Krycí list ZBV

II/276 Bělá pod Bezdězem, mosty ev. č. 276-001 a 276-002 přes rokli v obci Bělá pod Bezdězem

SO 276-001 Most přes rokli za obcí Bělá pod Bezdězem

Předmět Změny: Změna rozsah bourání a úprava stavební jámy

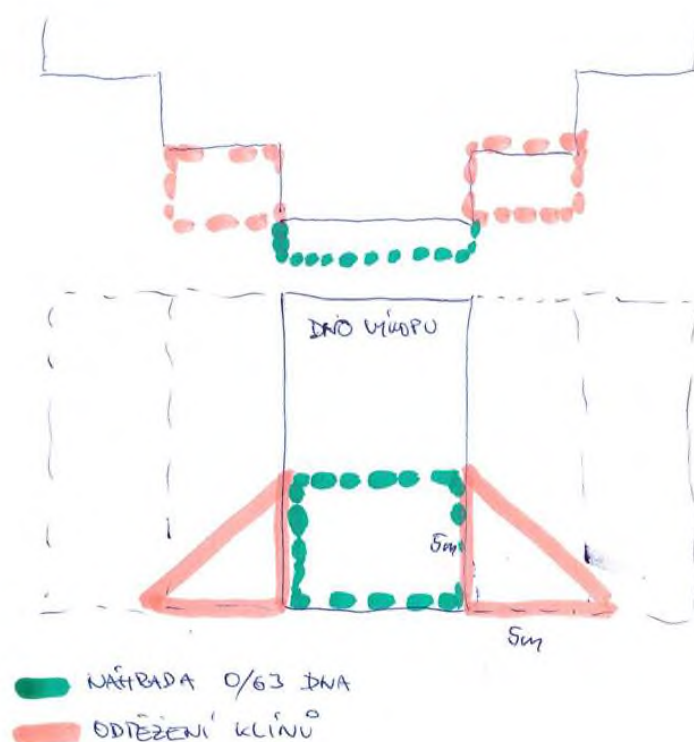
V podloží základové spáry objektu 276-001, v ploše cca 7 x 3m se nachází směs písčitých zemin s jemnozrnnou součástí (grsiSa, clSa), které jsou pro potřebu zakládání nevhodné. Navrhuji jejich výměnu do hloubky 1m a nahrazení hutněným zásypem z drceného lomového kameniva frakce 0-63. Široká frakce je nutná z důvodu možného přímého měření míry zhutnění D, pro potřebu prokázání únosnosti před převzetím ZS.

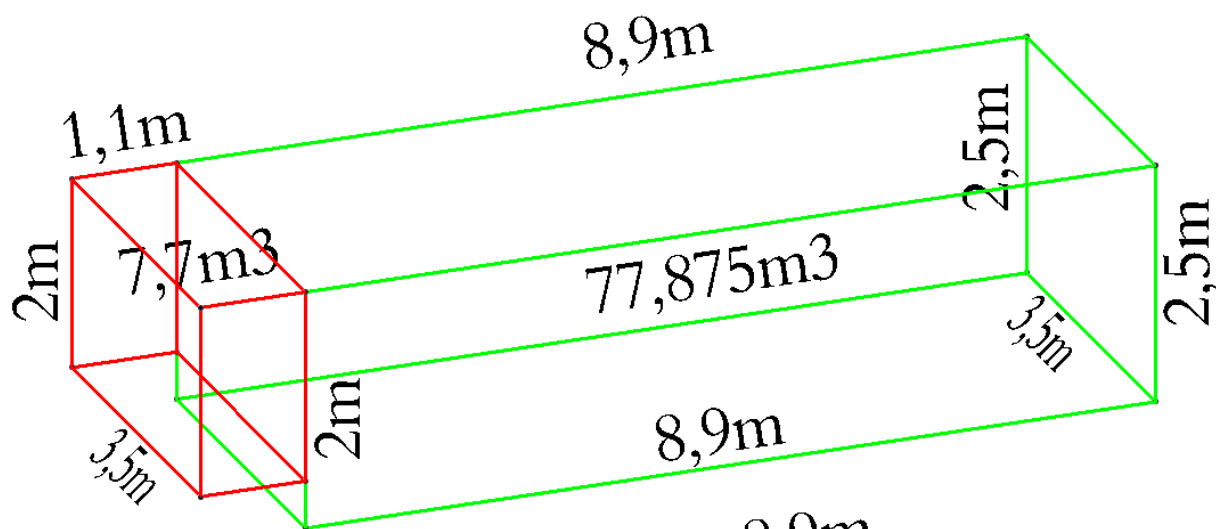
Na výzvu objednatele (firma N+N Litoměřice), byl dne 23.6.2023 proveden výpočet objemu náhrady pískovcové klenby za betonovou na mostě 001.

Plocha v řezu je 6,411m² x 1,2m tloušťka = 7,693m³

Objem betonu = 7,693m³
